Dotyczy: postępowania o udzielenie zamówienia publicznego prowadzonego w trybie przetargu nieograniczonego na rozbudowę istniejącego budynku oświatowego o salę gimnastyczną z zapleczem oraz przebudowę i nadbudowę przedmiotowego budynku, z przeznaczeniem na Liceum Ogólnokształcące w Grybowie wraz z infrastrukturą techniczną na działkach 678, 679/2 położonych w Grybowie

I. WYJAŚNIENIA TREŚCI SPECYFIKACJI

Rys. 1 – Przekrój podłogi sportowej

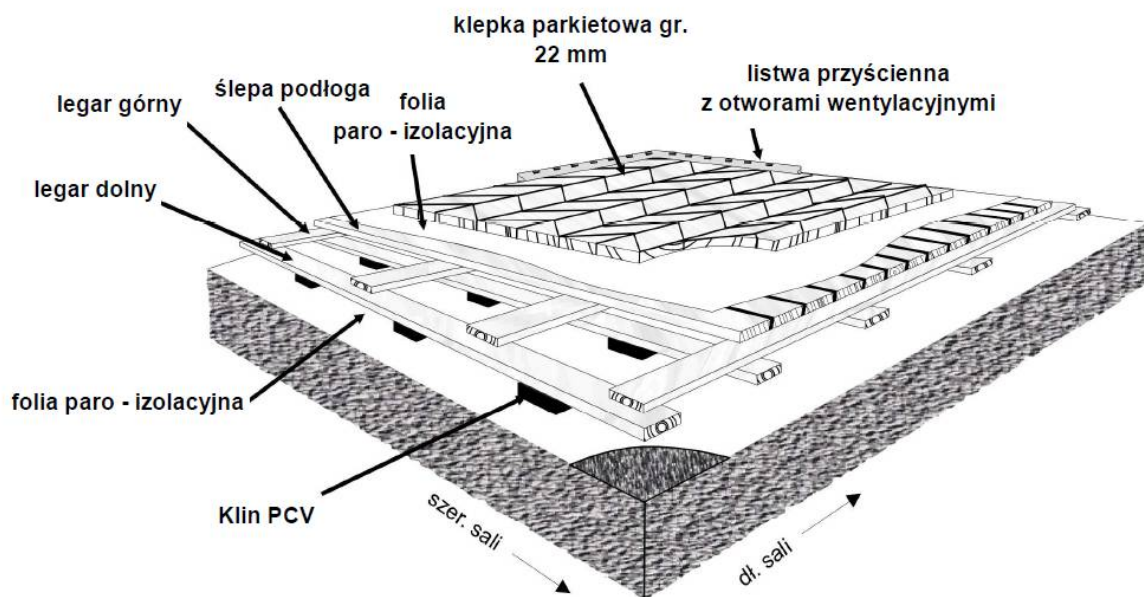
Pytanie nr 6 wykonawcy:

„Czy Zamawiający wyraża zgodę na zastosowanie certyfikowanej, systemowej podłogi np. zgodnej z normą PN 14904:2009 we wszystkich 13 parametrach.

Poniżej prezentujemy Państwu systemową podłogę z nawierzchnią z parkietu dębowego, jako produktu równoważnego do projektowanego, z prośbą o dopuszczenie do realizacji. Poniżej przekrój podłogi.

Nazwa elementu / parametru	Ilość	Wysokość konstrukcji tworzą :	Ilość
ilość warstw folii izolacyjnej łącznie [szt.]	2	folia łącznie [mm]	0,30
Rozstaw klina / podkładki poziomującej [cm]	50,00	Klin [mm]	27,50
rozstaw elementów sprężystych [cm]	50,00	legar dolny [mm]	19,00
legary pojedyncze (1) czy podwójne (2)	2	legar górny [mm]	19,00
długość elementu legarów [cm]	250,00	ślepa podłoga [mm]	19,00
szerokość elementów legarów [cm]	9,50	płyta V313 [mm]	0,00
rozstaw legarów dolnych oś / oś [cm]	50,00	płyta V313 [mm]	0,00
rozstaw legarów górnych oś / oś [cm]	50,00	wysokość konstrukcji [mm.]	84,80
długość elementów ślepej podłogi [cm]	250,00	grubość nawierzchni [mm.]	22,00
szerokość elementu ślepej podłogi [cm]	9,50	wysokość całkowita podłogi [mm.]	106,80
rozstaw elementów ślepej podłogi oś / oś [cm]	12,50

Podłoga ta posiadają badania wszystkich 13-tu parametrów wymaganych przez normę PN-EN 14904 : 2009 i oznaczenie CE. Podłoga została przebadana pod kątem:

Przed upływem terminu złożenia ofert Zamawiający nie jest uprawniony, a nadto nie ma obiektywnej możliwości wyrażania opinii i stanowiska do oceny potencjalnie przedstawionych produktów równoważnych.
